**AVIS RELATIF À LA PROTECTION
CONTRE LES EVENTUELS EFFETS NOCIFS ET NUISANCES
PROVOQUÉS PAR LES RAYONNEMENTS NON IONISANTS
GÉNÉRÉS PAR DES ANTENNES ÉMETTRICES STATIONNAIRES**

Commune : LINCENT - Exploitant : PROXIMUS

Référence exploitant : 19PEL_02

Rapport n° 427 / 2025

Figure 1 : Vue en plan des lieux de séjour et des points de contrôle

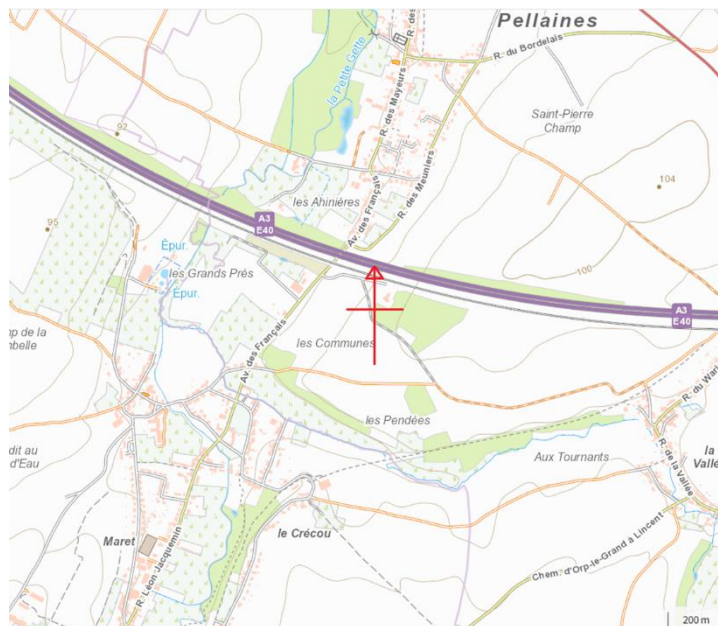
- le numéro du point de contrôle repris sur un des plans de la figure 1;
- le numéro du LS dans lequel se trouve le point de contrôle de la 1^{ère} colonne ;
- l'atténuation d'obstacle prise en compte pour le calcul de l'indice d'exposition dans le LS ;
- le résultat du calcul de l'indice d'exposition.

N° point de contrôle	LS	Atténuation (dB)	Indice d'exposition relatif à la limite par installation IE_i
4	LS1	3,0	0,495
3	LS1	3,0	0,328
2	LS1	3,0	0,295
5	LS1	3,0	0,264
1	LS1	3,0	0,144

En ce qui concerne les antennes de l'installation mentionnées dans le tableau 1, la distance maximale à laquelle la limite pourrait être atteinte, à l'extérieur, est égale à 106,6 m. S'il n'y a pas de LS à une distance inférieure, les antennes respectent forcément la limite d'immission.

Dans le cas des LS situés à l'intérieur des bâtiments, une atténuation d'obstacle est prise en compte et il en résulte que la distance maximale à laquelle la limite pourrait être atteinte se réduit à 75,4 m.
